CUB-43USB-NFS ファームウェアバージョンアップのご案内

株式会社ステップテクニカ
〒358-0011 埼玉県入間市下藤沢 757-3
TEL:04-2964-8804
FAX:04-2964-7653

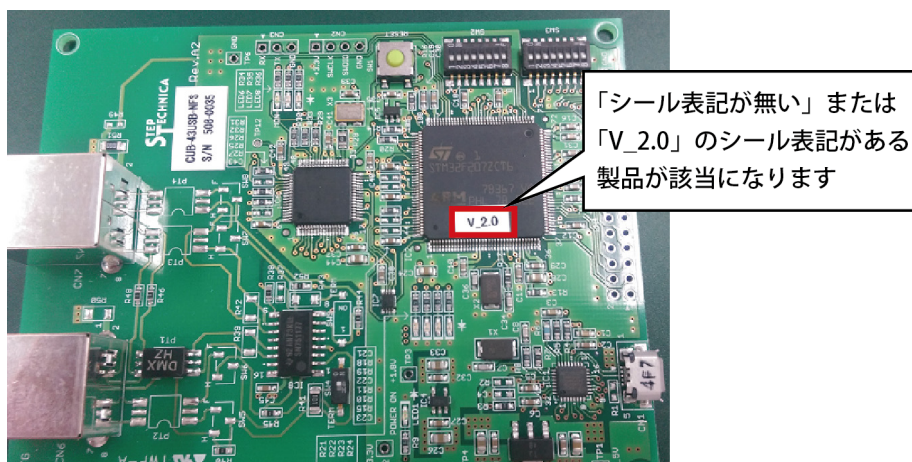
1. 不具合該当製品
CUB-43USB-NFS
対象ファームウェアバージョン V1.0、V2.0
V1.0 無表記
V2.0 V_2.0 シール表記（IC2 に表記）

2. 不具合内容
弊社提供 DLL の CubReadData 関数のリターンパラメータが FALSE(0) の時、エラーコードが CUB_ERR_FAILED(6) になる可能性がある。
3. 対策内容
該当製品のファームウェアをアップデート（V3.0）することにより問題を解決します。
4. 対応開始時期
平成 28 年 7 月 22 日より
5. 納入済み品のバージョンアップ方法
無償にてファームウェアのバージョンアップを行わせていただきます。
詳細につきましては販売店にお問い合わせいただけます様、お願いいたします。
